Европейская экономическая комиссия**Административный комитет
Конвенции МДП 1975 года****Шестидесятая сессия**

Пересмотр Конвенции:**Предложения по поправкам к Конвенции:****Транспортные средства со скользящими полами****Предложения по поправкам к Конвенции:
транспортные средства со скользящими полами****Записка секретариата**

Предложения по поправкам для принятия Административным комитетом Конвенции МДП

Приложение 2, рисунок 9

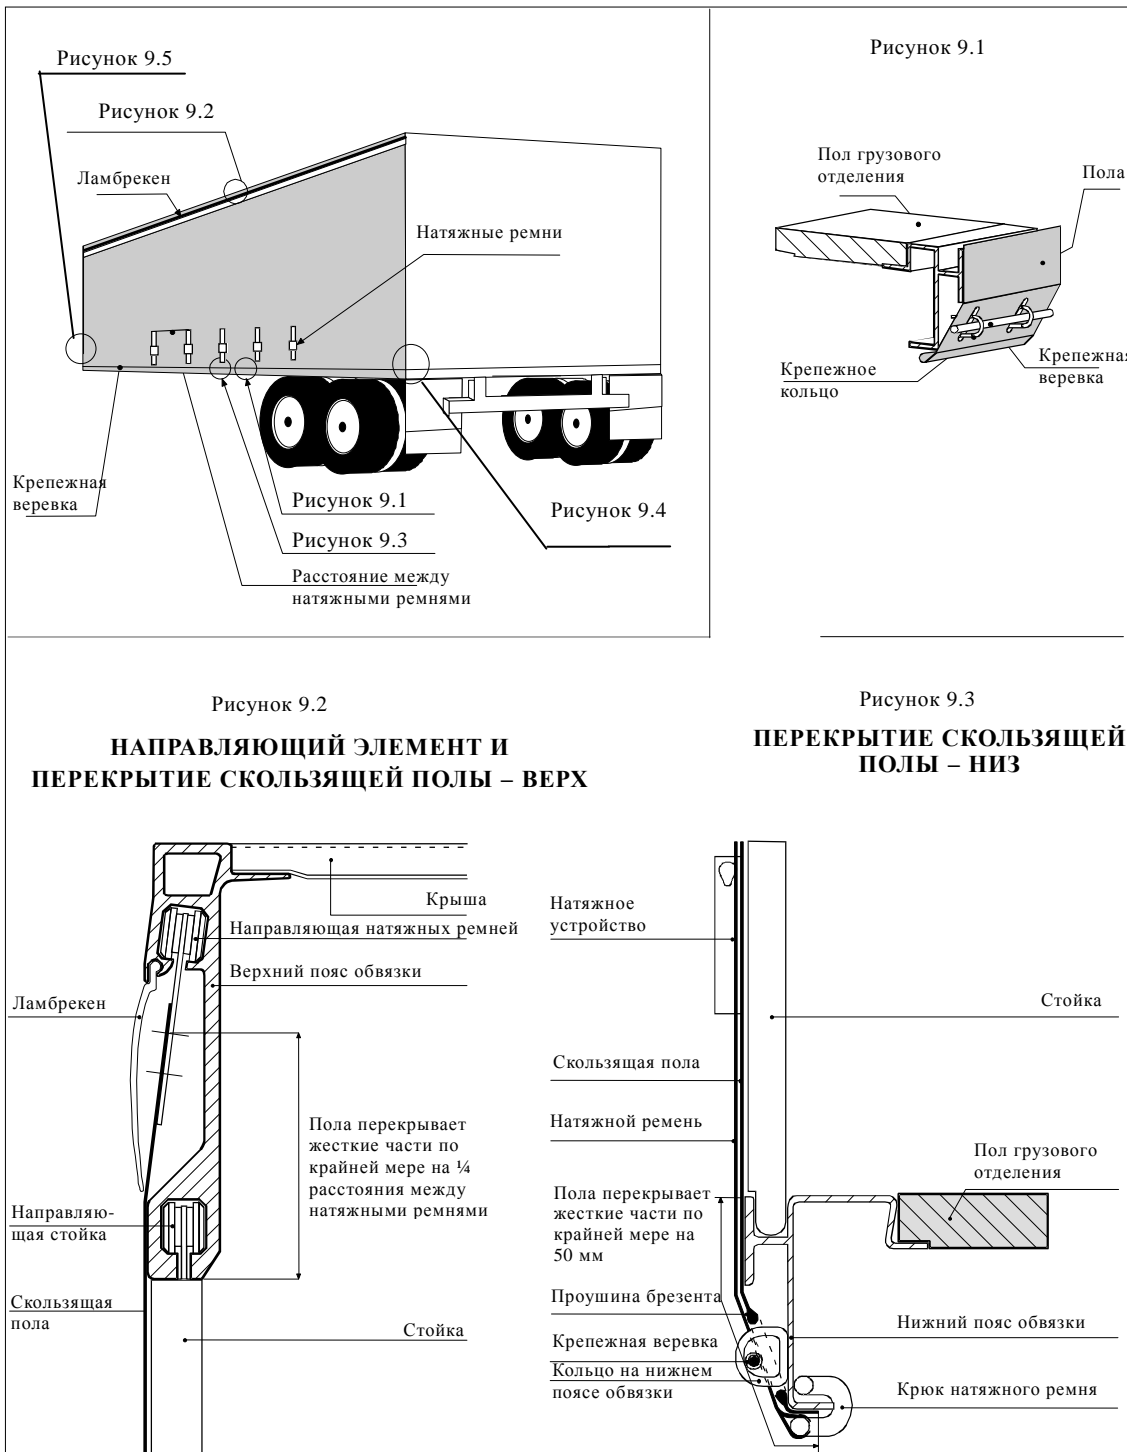
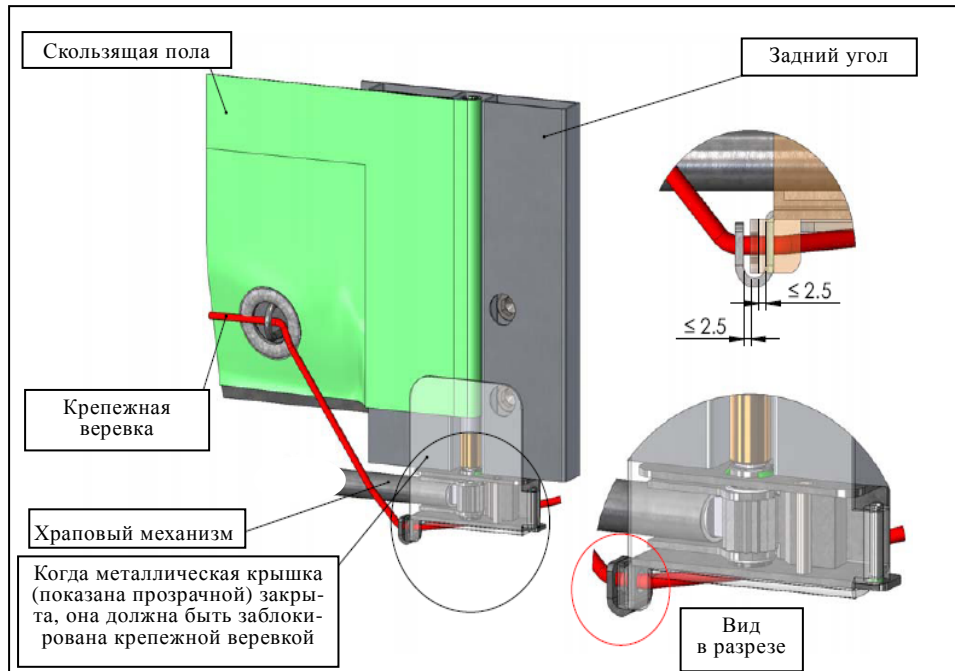
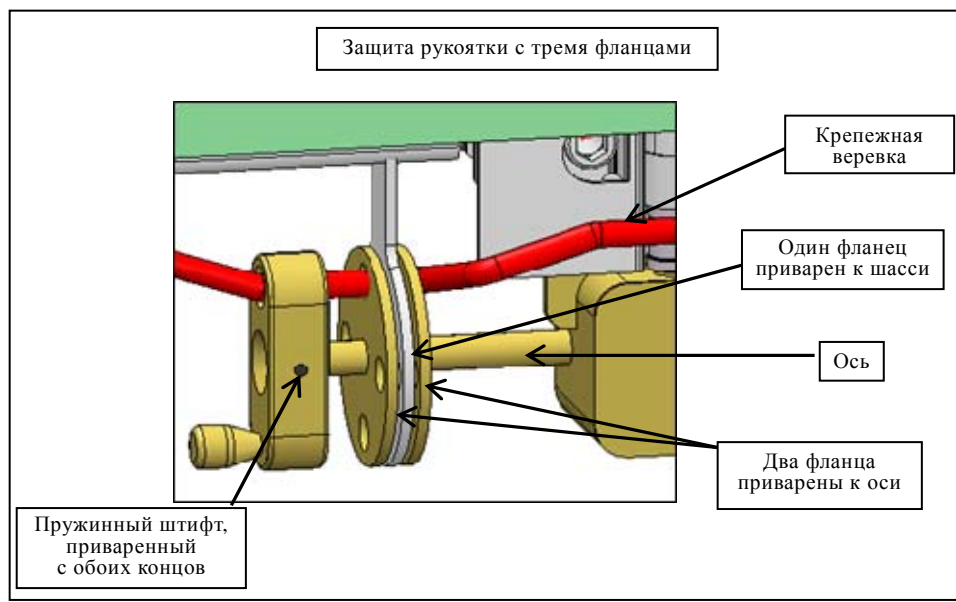
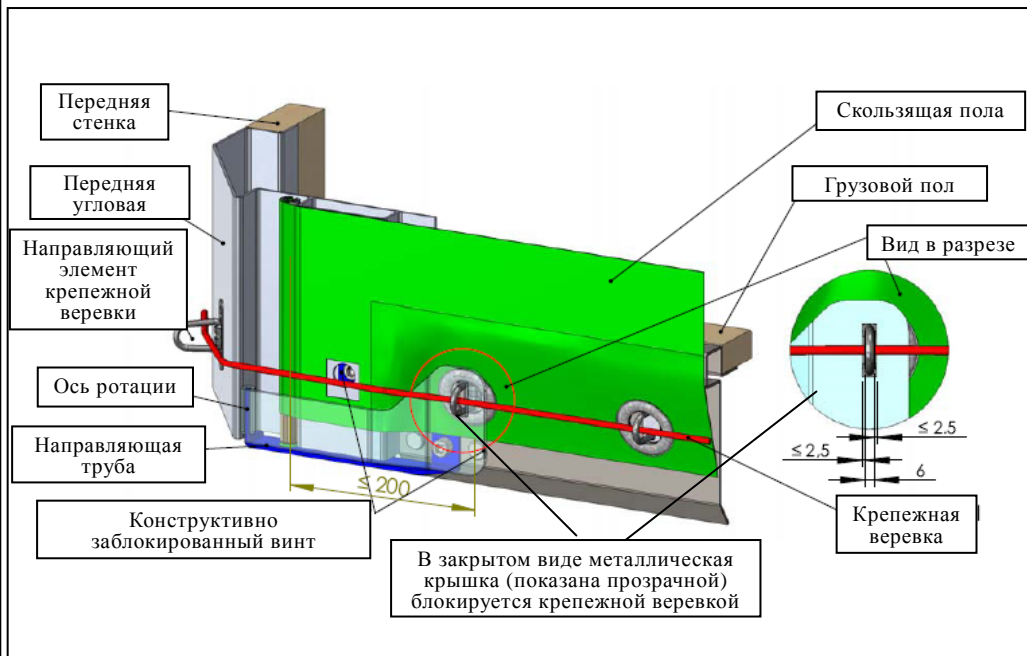
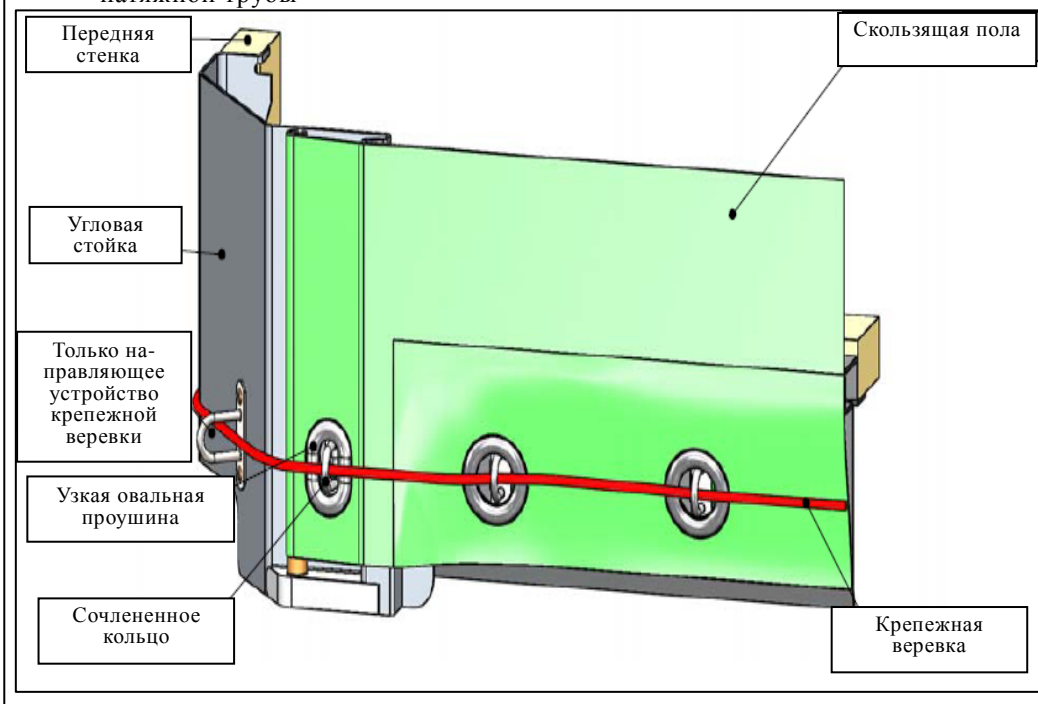
"iii) Направляющий элемент скользящей полы, устройства натяжения скользящей полы и другие подвижные части должны соединяться таким образом, чтобы закрытые и опечатанные таможенными пломбами двери и другие подвижные части нельзя было открыть или закрыть снаружи без оставления видимых следов. Направляющий элемент скользящей полы, устройства натяжения скользящей полы и другие подвижные части должны соединяться таким образом, чтобы после запираания запорных устройств исключался доступ в грузовое отделение без оставления видимых следов. Пример подобной системы конструкции изображен на рис. 9, прилагаемом к настоящим Правилам".

Нынешний рисунок 9 заменить следующим рисунком:

Для натяжения скользящих полов в горизонтальном направлении используется храповый механизм (обычно в задней части контейнера). На рисунке показаны два примера – а) и б) – возможных способов блокировки храповика или храпового механизма.

Для крепления скользящей плиты с другой стороны (обычно спереди транспортного средства) могут использоваться следующие системы [а) или б)].

Приложение 2, новый рисунок 10

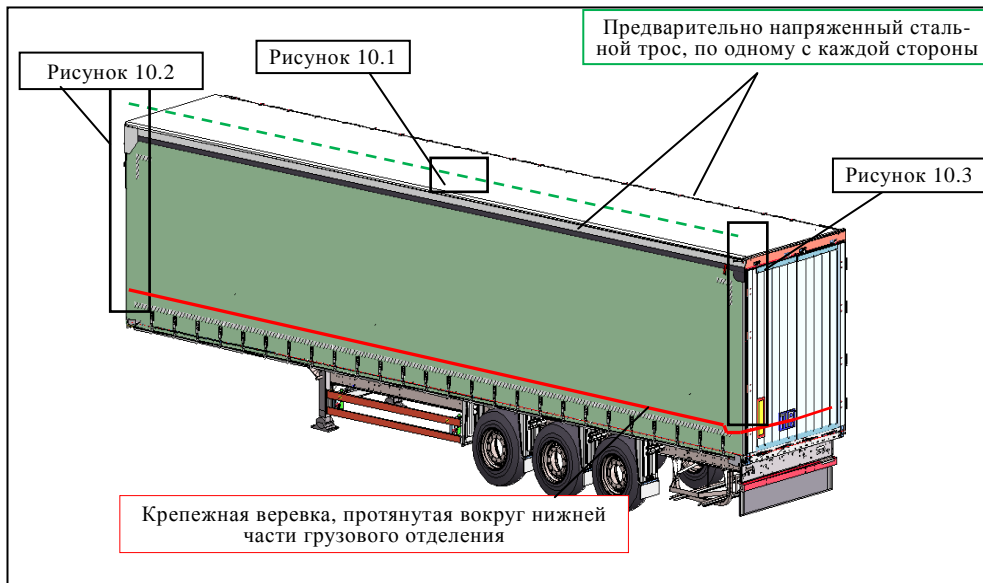
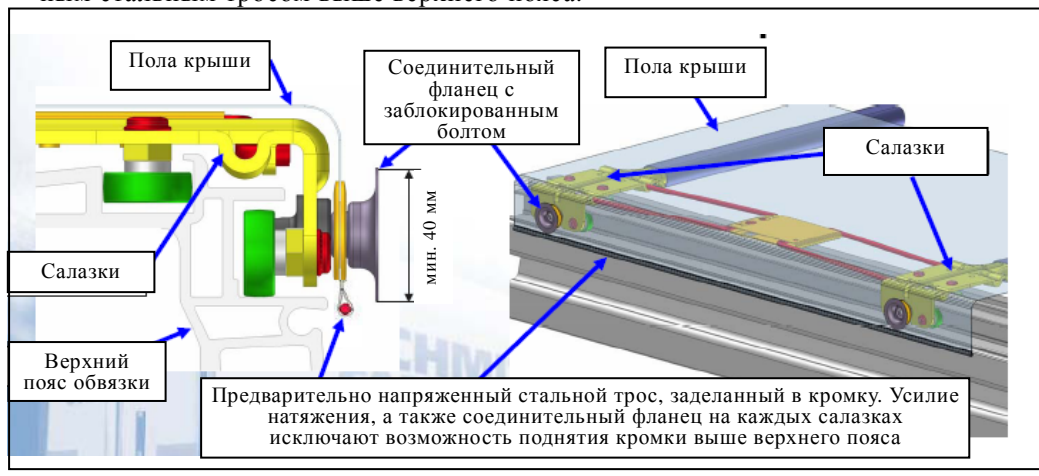
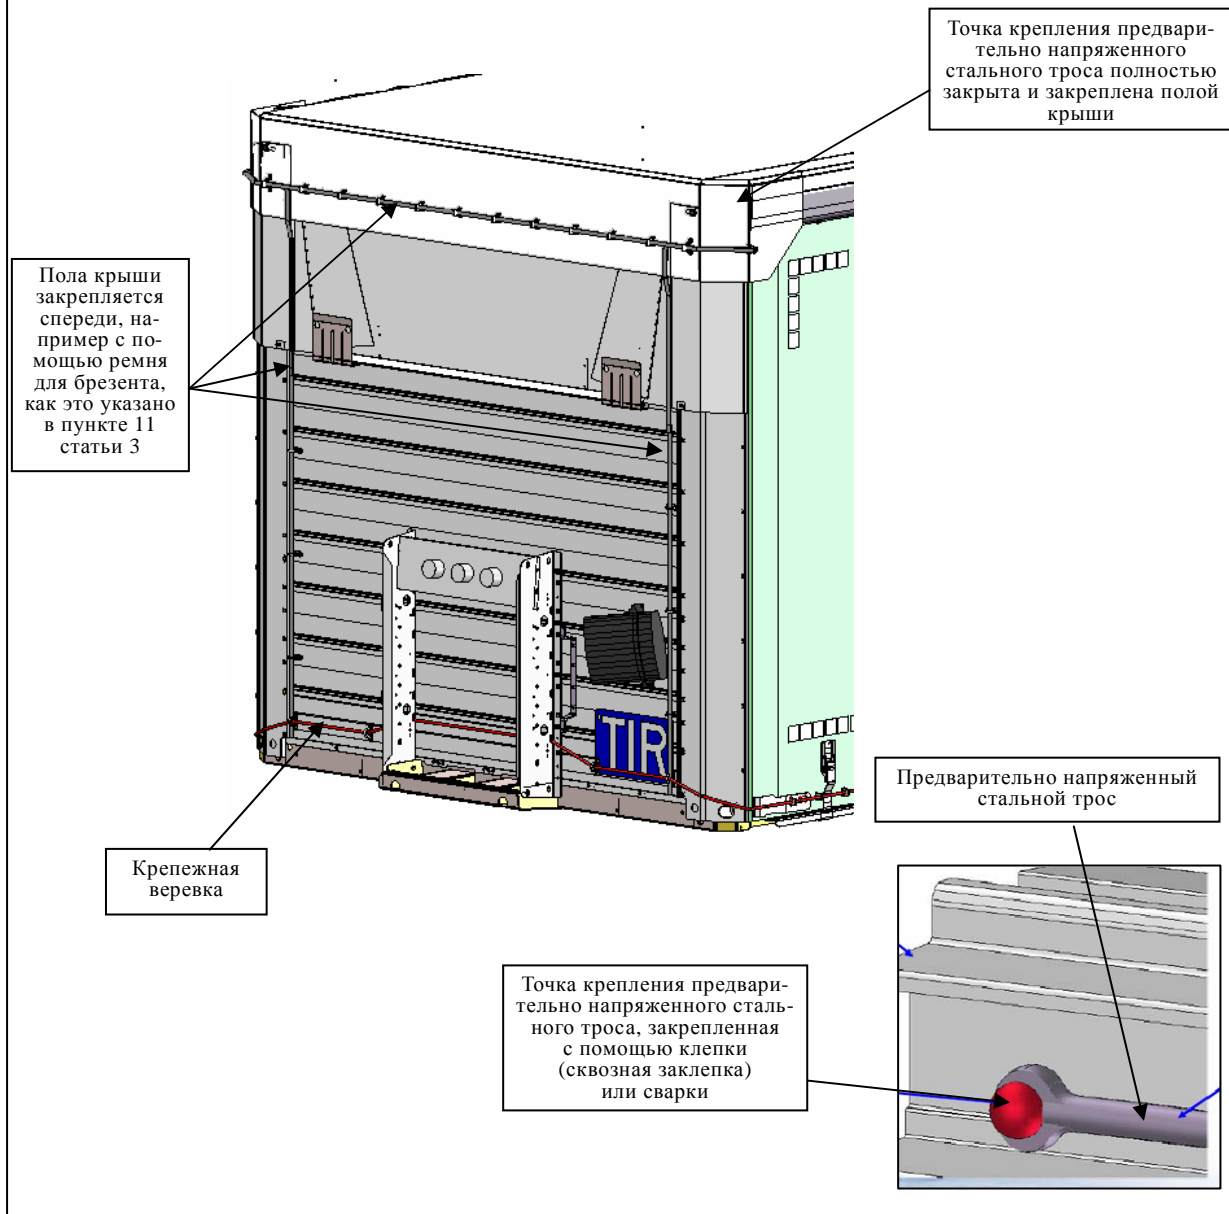
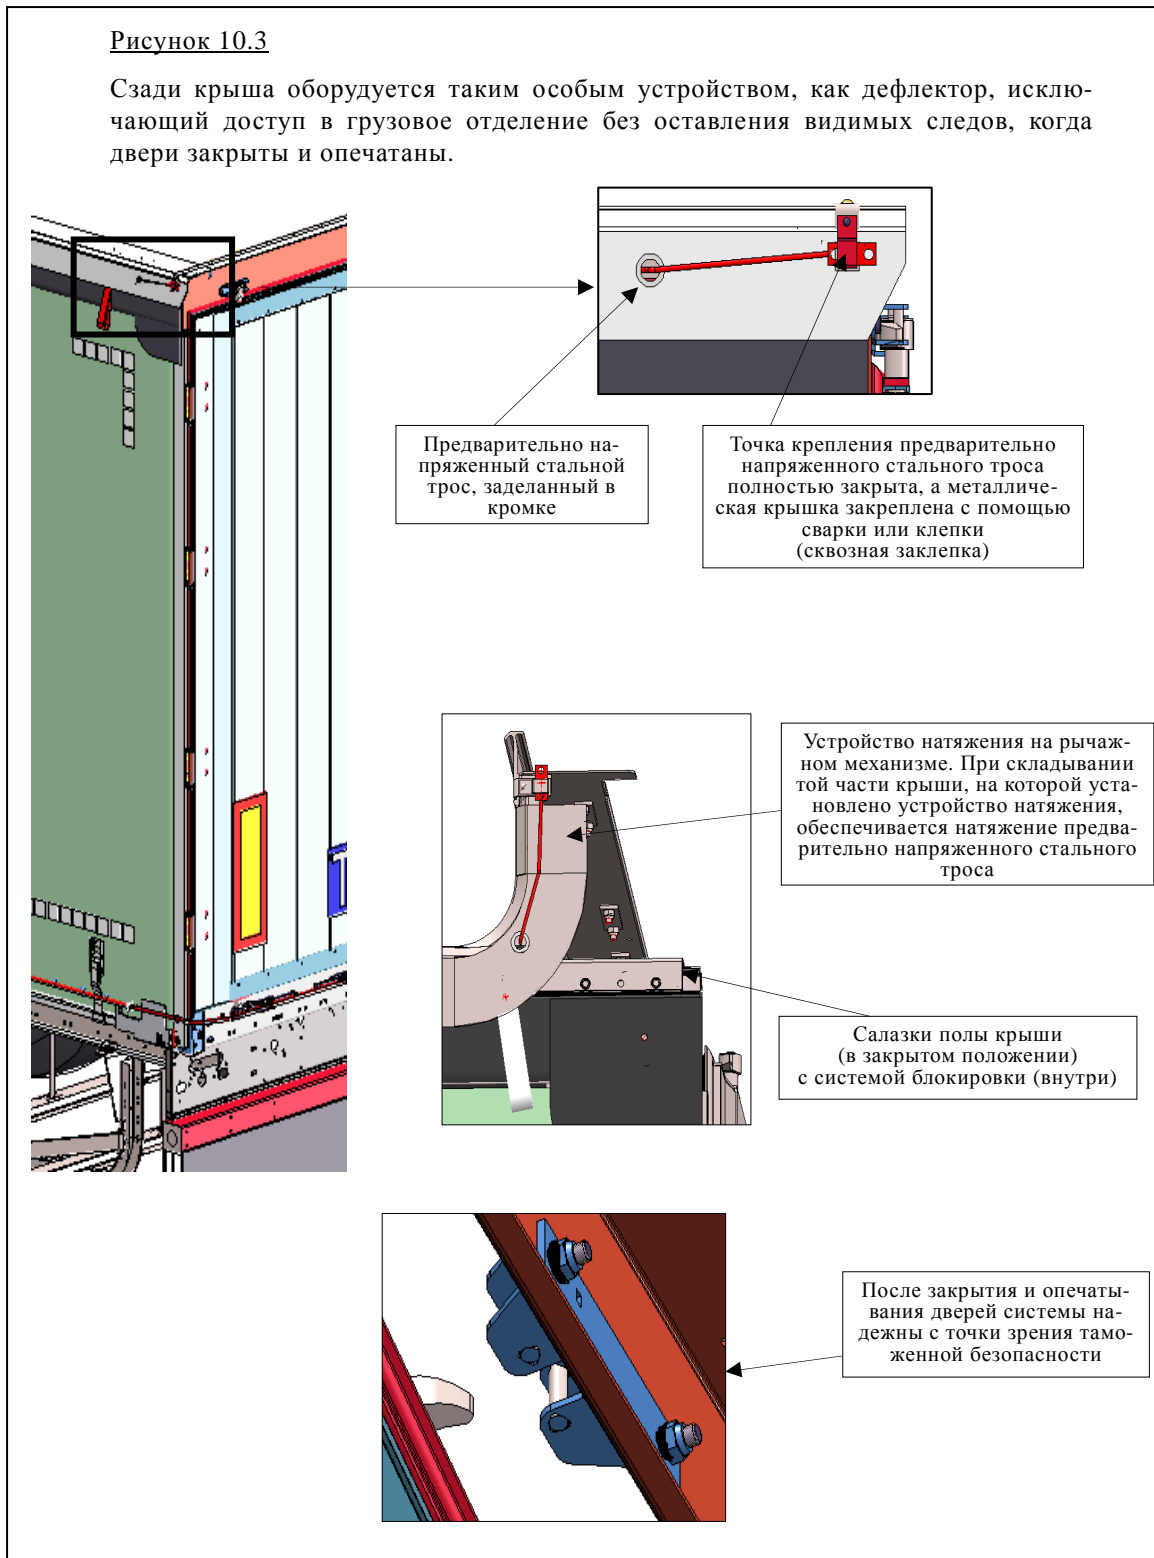
Пример подобной системы конструкции показан на рис. 10, прилагаемом к настоящим Правилам".

После нового рисунка 9 включить

Два предварительно напряженных стальных троса, заделанных в кромку, крепятся с обеих сторон грузового отделения. Этот предварительно напряженный стальной трос крепится спереди (см. рис. 10.2) и сзади (см. рис. 10.3) кузова. Усилие натяжения, а также соединительный фланец на каждой салазке исключают возможность поднятия кромки с заделанным предварительно напряженным стальным тросом выше верхнего пояса.

Пола крыши перекрывает жесткую часть крыши спереди грузового отделения, с тем чтобы полу крыши нельзя было стянуть через верхний край верхнего пояса.

Сзади крыша оборудуется таким особым устройством, как дефлектор, исключающий доступ в грузовое отделение без оставления видимых следов, когда двери закрыты и опечатаны.
